## FAQ-Nummer: 15-009

# Brandschutzvorschriften VKF, Ausgabe 2015

## Brandschutzrichtlinie 15-15 / Brandschutzabstände

Thema: Anwendungsbedingungen für Abschlusseinrichtungen

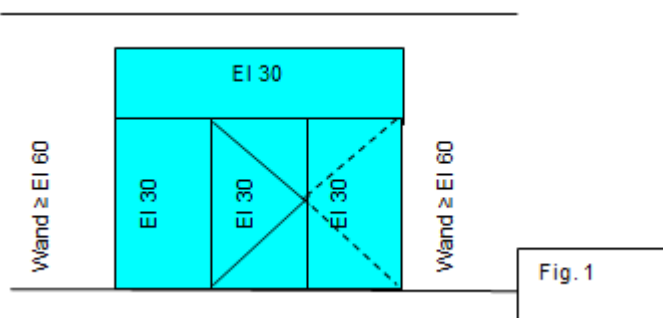
Brandschutzabschlüsse können aus einer einzelnen Türe jedoch auch aus einer Türe mit zugehörigen Seiten- und Oberteilen bestehen. Diese mehrteiligen Konstruktionen werden als Abschlusseinrichtung nach SN EN 1634-1 geprüft und nach SN EN 13501-2 mit einem einheitlichen Feuerwiderstand klassifiziert. Auf dieser Basis erhalten solche Konstruktionen eine VKF Anerkennung.

Unter welchen Bedingungen sind solche Abschlusseinrichtungen in Wänden mit einem grösseren Feuerwiderstand als demjenigen der Abschlusseinrichtung anwendbar?

Abschlusseinrichtungen mit einheitlichem, jedoch geringerem Feuerwiderstand als die Wand (Fig.1) sind unter folgenden Voraussetzungen zulässig:

- Einheitlich als Türabschlusseinrichtung (Türe (bewegliche Einrichtung) mit Seiten- und Oberteil (feste Einrichtungen)) nach SN EN 1634-1 geprüft und nach SN EN 13501-2 klassiert (VKF-Anerkennung);
- Innerhalb der gemäss Anerkennung zulässigen Abmessungen dürfen Abschlusseinrichtungen mit festen Teile bis zu einer Gesamtfläche von 9 m<sup>2</sup> mit den reduzierten Feuerwiderstandsanforderungen der Türen eingebaut werden;
- Als Einzelabschlüsse (gleichwertig wie Türen), nicht als Serienanwendung (Ersatz für Wände).
